To: 5.1.2e 5.1.2e 5.1.2e 5.1.2e @ gelderland.nl]
Cc: 5.1.2e 5.1.2e @ gelderland.nl]
From: 5.1.2e
Sent: 8/25/2025 11:05:41 AM
Subject: Re: aansluiting Vijverweg op de Ritzema Bosweg
Received: Mon 8/25/2025 11:05:41 AM

Deze vraag loopt al een tijdje, maar even een checkvraag.
In Wageningen is er een plan voor woningbouwontwikkeling op een oud WUR terrein.
Dit zou deels ontsluiten op de Ritzema Bosweg.

Voor het onderzoek naar de kruispuntvorm zijn we gekomen tot een middeneilandvorm.

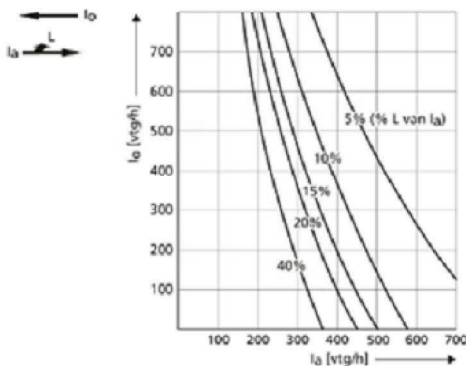
De Provincie Gelderland geeft de voorkeur aan **de realisatie van een linksafvak (voor verkeer vanuit het oosten)**. Daarmee wordt onzes inziens een goede doorstroming op de Ritzema Bosweg voor doorgaand verkeer en openbaar vervoer beter gewaarborgd.

De reden voor deze voorkeur is mede gefundeerd op de CROW richtlijn ASVV2021 voor wegen binnen de bebouwde kom.

ASVV 2021 bevat een vuistregel voor de noodzaak van een linksafvak. Als het snijpunt van de intensiteiten op beide rijstrook rechts van de curve ligt, is een linksafvak nodig. Ervan uitgaande dat maximaal 5% van de rijstrookintensiteit het plangebied inrijdt, moet de intensiteit op beide rijstroken dus ongeveer > 500 mvt/uur bedragen, uitgaande van het spitsuur. Het verkeersmodel Foodvalley laat zo'n 7.000-8.000 mvt/etmaal per richting zien, wat uitkomt op > 500 mvt/uur in de spits. Een linksafvak is dus aanbevolen.

Overigens geeft het CROW de zichtafdekking niet als negatief punt bij linksafvakken, wel bij rechtsafvakken. De reden hiervoor is vermoedelijk dat oprijdend verkeer veel meer tijd heeft om rechtdoorrijdend verkeer te signaleren en desnoeds ook nog op het middendeel kan wachten. Bovendien is het binnen de kom, dus zijn de snelheden laag. Het risico op afdekongevallen lijkt ons dus klein.
